Estudo de Impacto de Vizinhaça (EIV)

PARECER 025/2026 – CEIV
COMISSÃO PERMANENTE DE ANÁLISE DE ESTUDO DE IMPACTO DE VIZINHANÇA
(CEIV)

(X) Primeira Análise – Parecer nº 025/2024-CEIV – 18/06/2026

Projeto: Lotisa Brasil Park

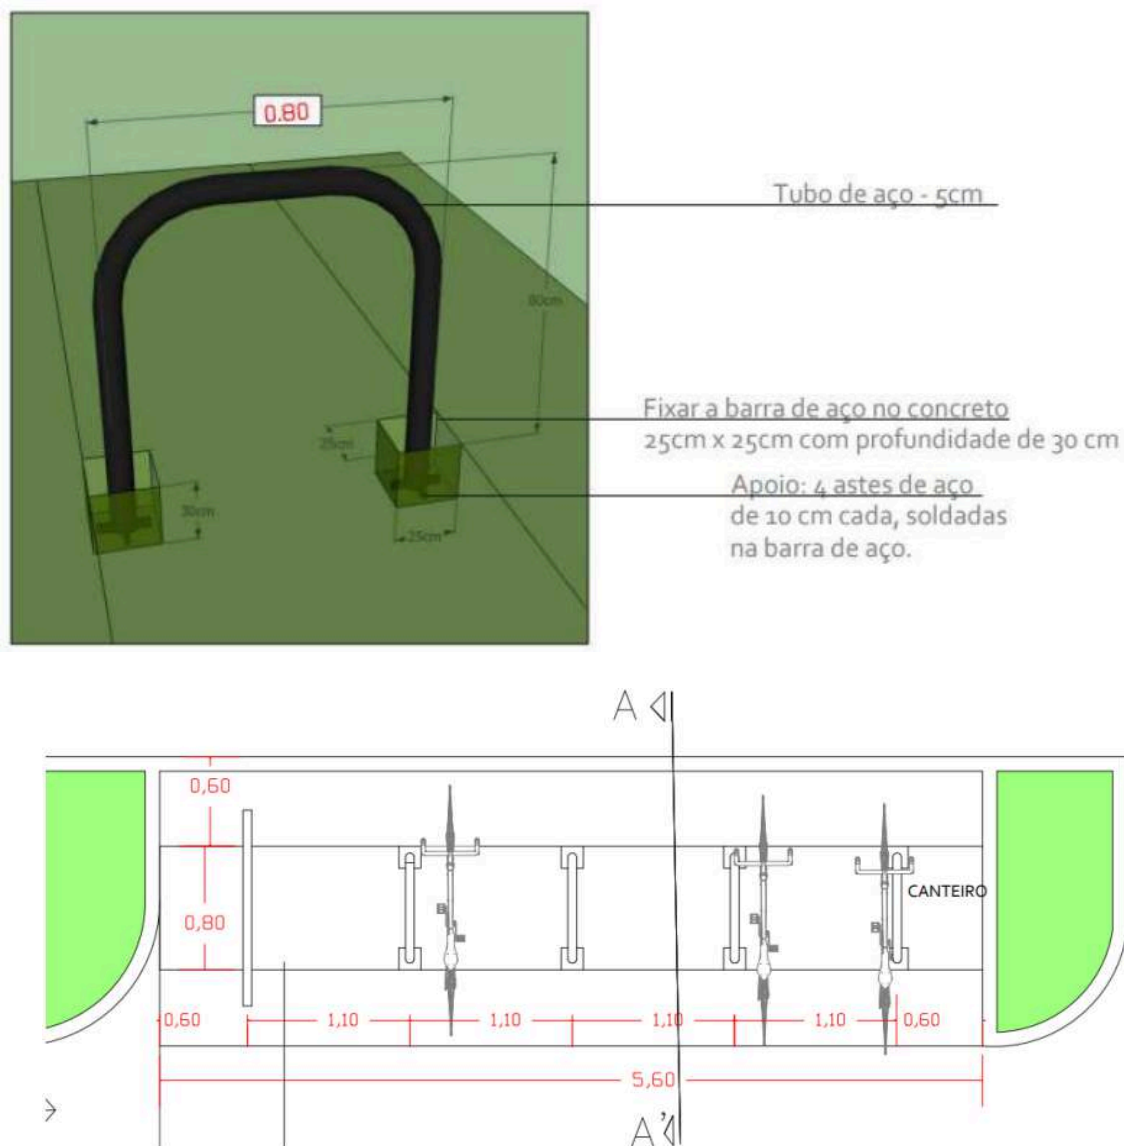
- Incluir/Adequar projeto arquitetônico considerando o alargamento da baía de ônibus (embarque e desembarque de passageiros), existente na testada da Avenida Brasil, para a largura mínima de 2,5 m, corrigindo o problema atual de trânsito da parada do transporte coletivo causar congestionamento na faixa de trânsito adjacente a guia da calçada;
- Incluir paraciclos/ponto de parada de bicicletas público, para atendimento a demanda dos funcionários e clientes das salas comerciais, em área de recuo da Avenida Brasil. Seguem imagens do projeto padrão de ponto de parada de bicicletas utilizado pelo município:

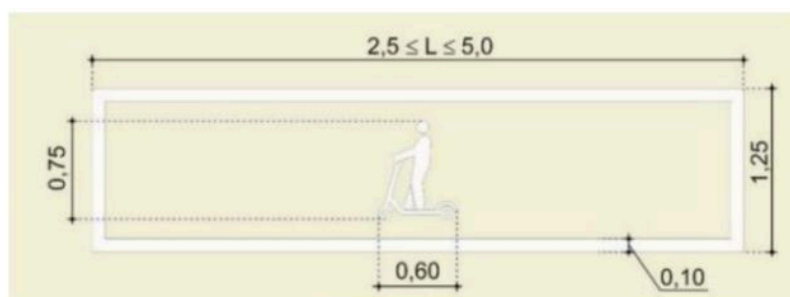
- Incluir, como detalhe nas pranchas das vagas de estacionamento (EPP), as sinalizações verticais de regulamentação das vagas específicas (PNE, idoso, carga/descarga e motos), conforme Manual de Sinalização Vertical do Contran (Volume I) e Resolução Contran nº 965/2022 (anexos);

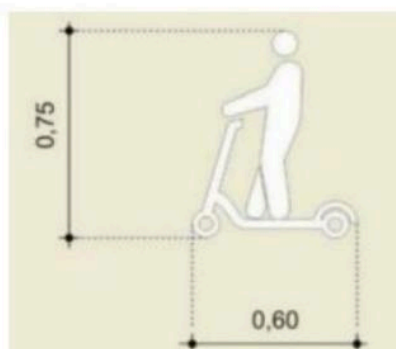
- Incluir, em área interna do EPP, uma estação/espço destinado ao estacionamento dos equipamentos autopropelidos/patinetes, para incentivo a micromobilidade e para atendimento aos clientes. Segue modelo exemplificativo, da sinalização vertical e horizontal, utilizadas pelo

município, nos
logradouros
públicos (modelo
em
calçadas/passeios)
:
